<b>Byggherre felles</b>		
<b>Q Forskning og undervisning, UiO - NSA</b>		
Dato/tid: 30.05.2023 12:09	Lokasjon: Forskningsparken	
Ansvarlig Ralf Kristensen		Neste møte i serien
Beskrivelse Møte 1, pulje 1 medvirkning funksjonsprosjektet		
<b>Agenda</b>		
<b>001</b> <input type="checkbox"/>	<b>Agenda</b> <ul style="list-style-type: none"> <li>- Velkommen – presentasjon av deltakere i møtet v/fagkoordinator</li> <li>- Status for funksjonsområdet v/fasilitator</li> <li>- Tilbakemeldinger fra medvirkningsgruppen til romskisser og spørsmål som er oversendt</li> <li>- Gjennomgang av gruppens kvalitetssikring av romfunksjonsprogram og utstyrliste (for unike rom og rom med avvik)</li> <li>- Oppsummering (punkter til arbeidslogg – åpne og lukkede saker)</li> <li>- Eventuelt</li> </ul> <a href="#">Møte 01 pulje 1 - Q Forskning og undervisning, UiO - NSA</a>	
<b>002</b> <input type="checkbox"/>	<b>Deltagere</b> Se vedlagt liste over deltagere i møtet. <a href="#">Deltagere medvirkningsgrupper møte 1 UiO.pdf</a>

### 15.02.007 Seminarrom

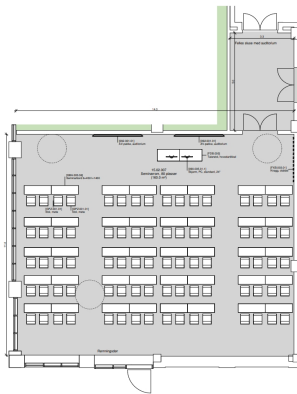
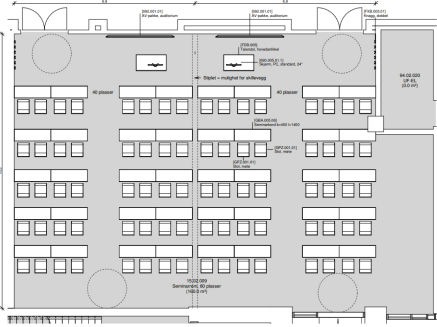
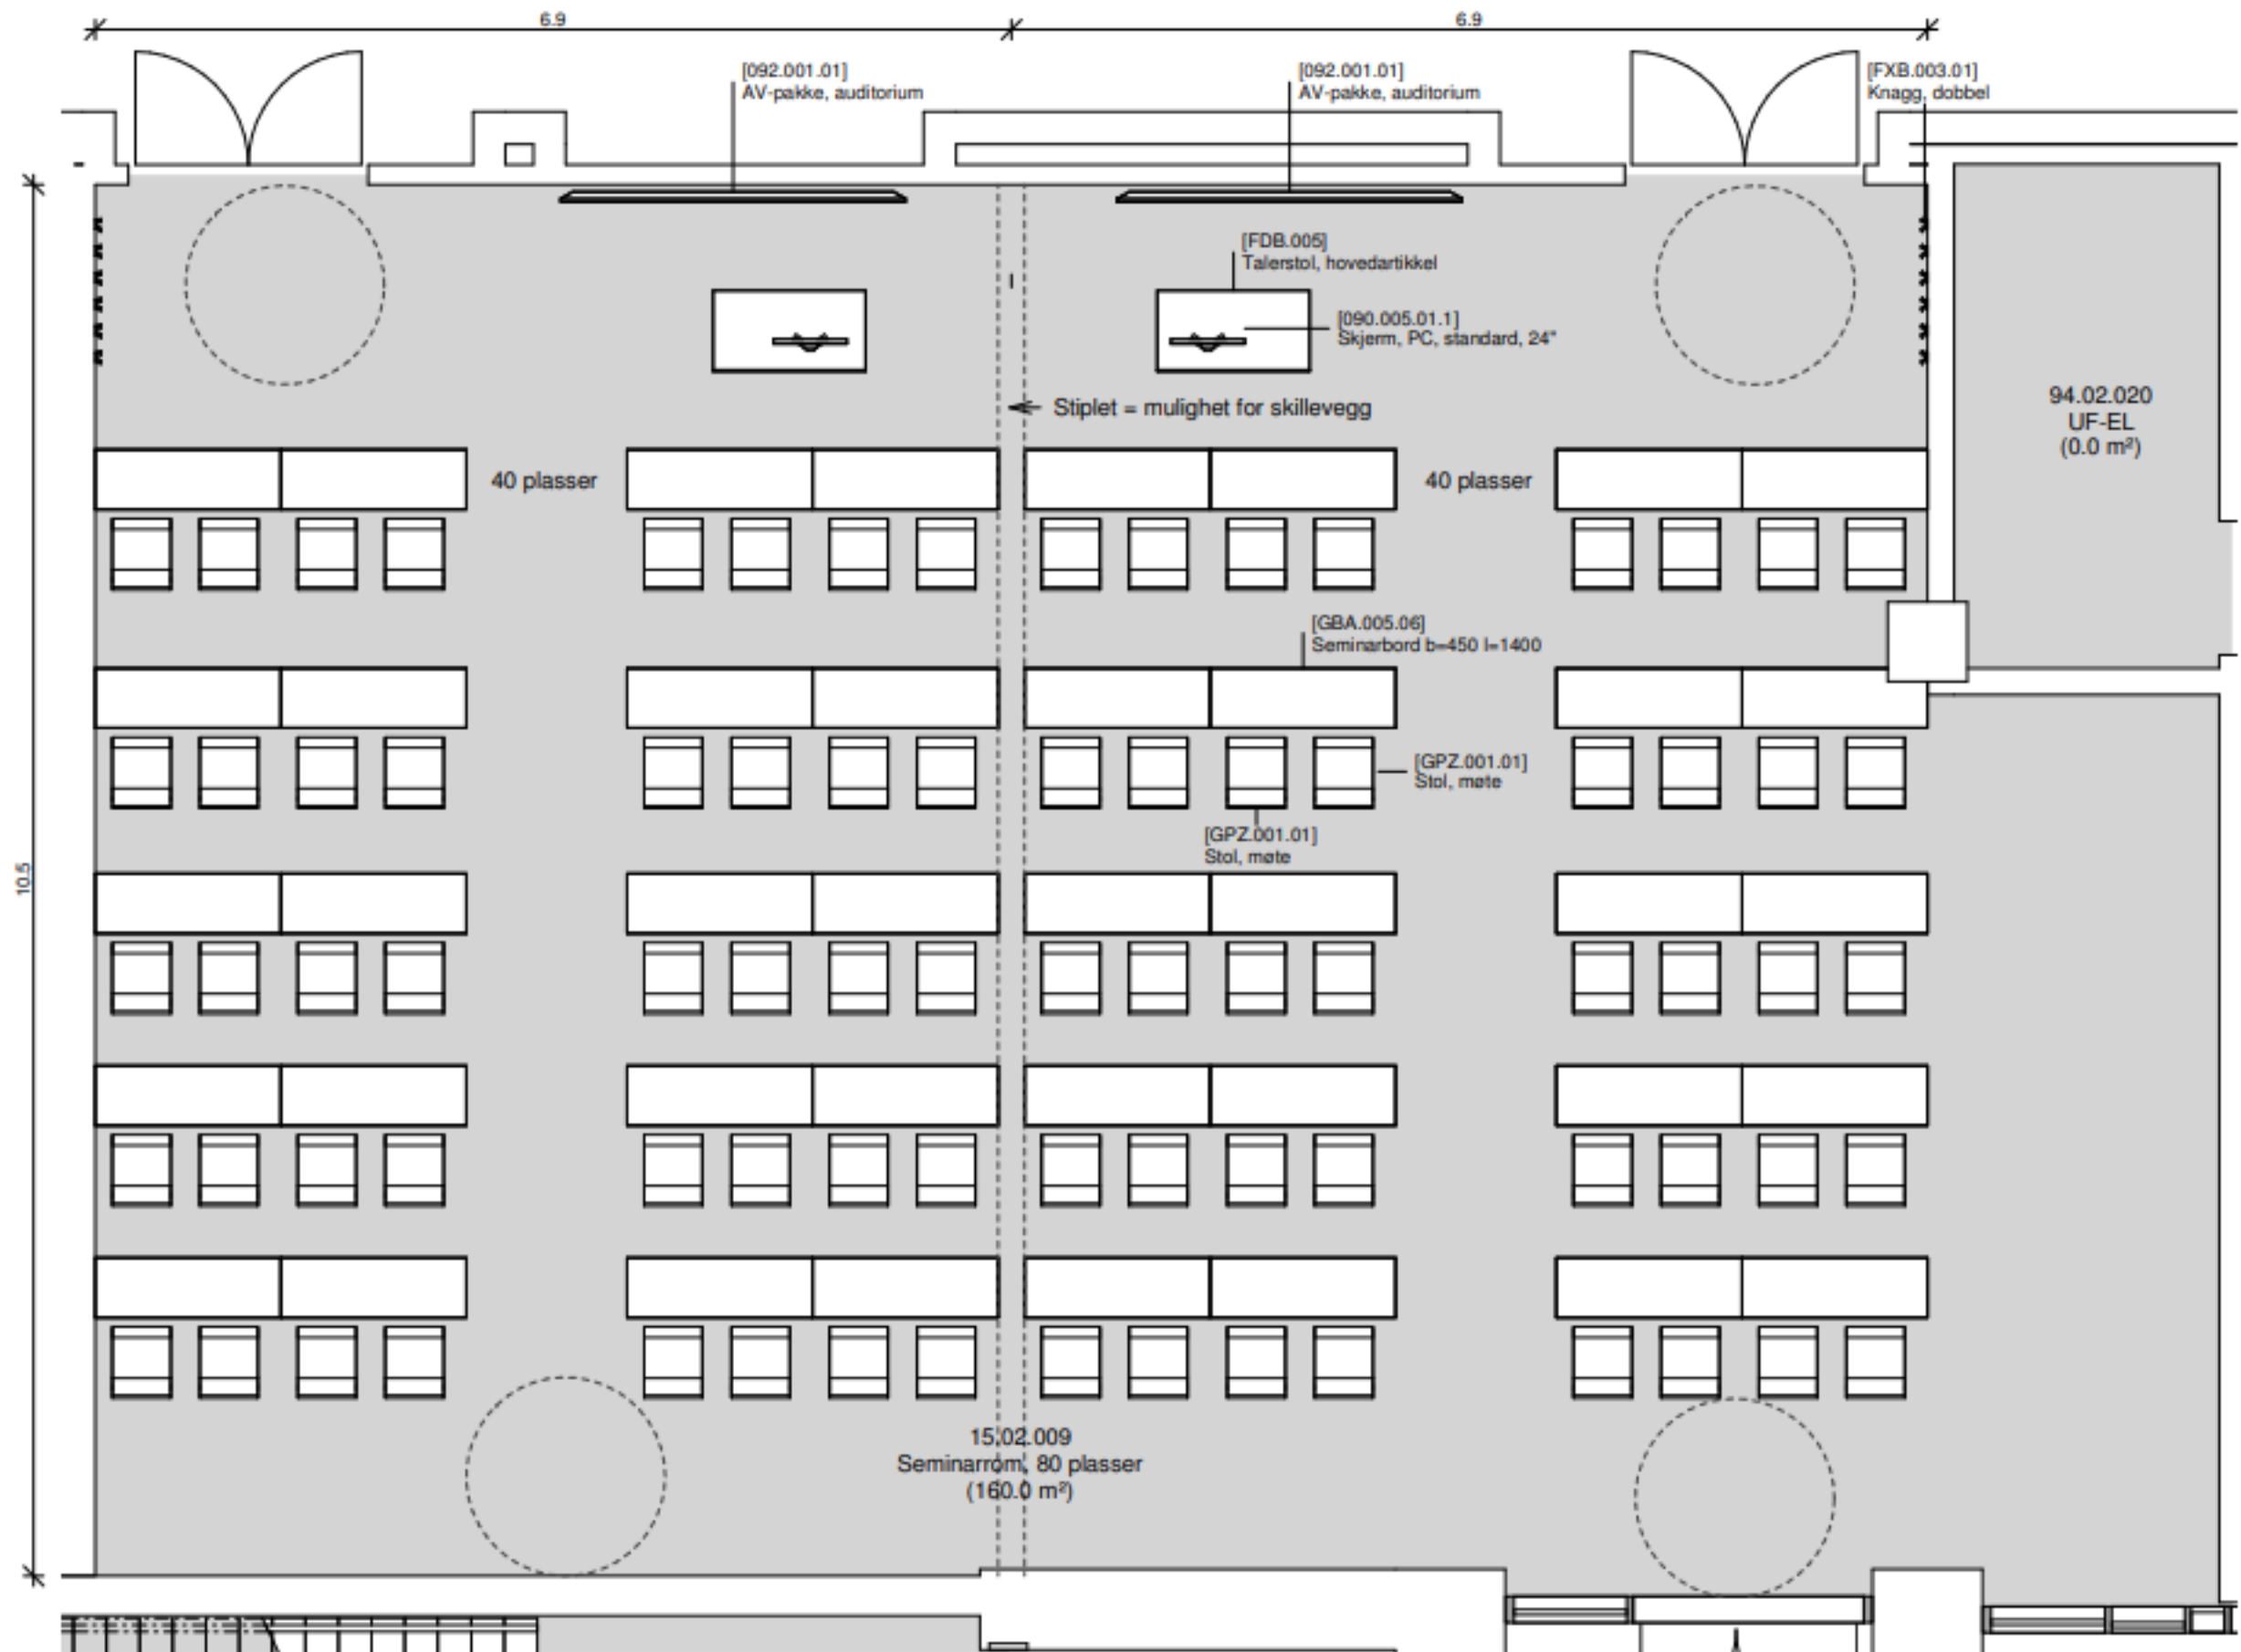
1. I standardrommet "seminarrom" er det lagt opp til mulighet for å dele rommet i 2 (40 plasser i hver del) med en foldevegg. Pga byggets geometri er dette vanskelig å få til 2 adkomster til i 4 av 5 seminarrom på Aker. Er mulighet for oppdeling av rommet veldig viktig for bruken? Merk at en foldevegg ofte har "brukerfeil" - de er ofte vanskelige å bruke i praksis, vil ikke gi samme lydtetthet som en vanlig vegg og kan gi dårligere akustikk inne i rommene når det ikke er delt.

Det er avklart at det ikke er nødvendig å jobbe videre med å sikre deling av de rommene som nå ikke lar seg dele. (Kent Roger Bjørklund)
